## Pytania do postępowania nr ZP/15/2024

### Pytania nr 4

#### Budowa budynku mieszkalnego wielolokalowego przy ul. Krzyska w Tarnowie

Przykładowy rysunek:

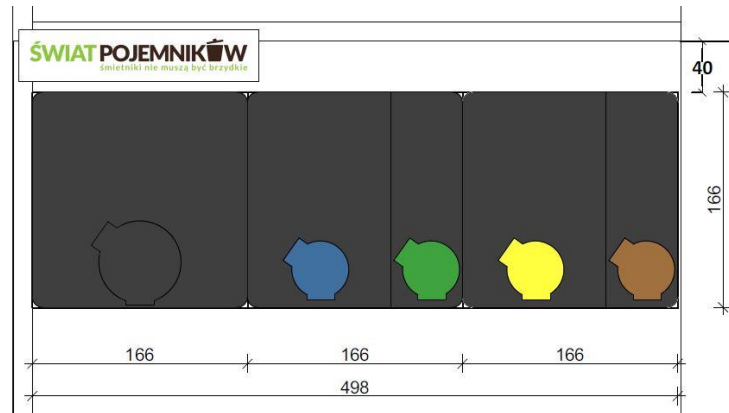
**Pytanie 6:** Prosimy o udostępnienie, bądź wskazanie miejsca w dokumentacji rysunku pojemników półpodziemnych, które należy wycenić jako miejsce gromadzenia odpadów.

**Odpowiedź 6:** Pojemniki znajdują się na rysunku zagospodarowania terenu, przy środkowym wjeździe na posesję. Pojemniki półpodziemne jako betonowe kontenery wymiary ok. 1,6x1,6m (trzy pojemniki wg załączonego rysunku), do których są włożone odpowiednie wkłady. Dla odpadów zmieszanych, papieru oraz plastiku są to wkłady workowe, polipropylenowe, dwuwarstwowe. Wkład na szkło jest dodatkowo wzmocniony warstwą PVC dla zabezpieczenia przed przecięciami, natomiast dla frakcji BIO wkład twardy, polietylenowy z miską na odcieki. Przewiduje się następujące wielkości dla poszczególnych frakcji:

- (5000l – odpady zmieszane) – 1 zbiornik
- (3.500l – papier/ 1.500l – szkło) – 1 zbiornik

- (3.5001 – plastik/ 15001 – BIO) – 1 zbiornik

Przy wycenie należy uwzględnić tablice z oznaczeniem frakcji, montowane bezpośrednio na zbiornikach, oraz tablicę z zasadami segregacji, umieszczoną na słupku stalowym ocynkowanym.
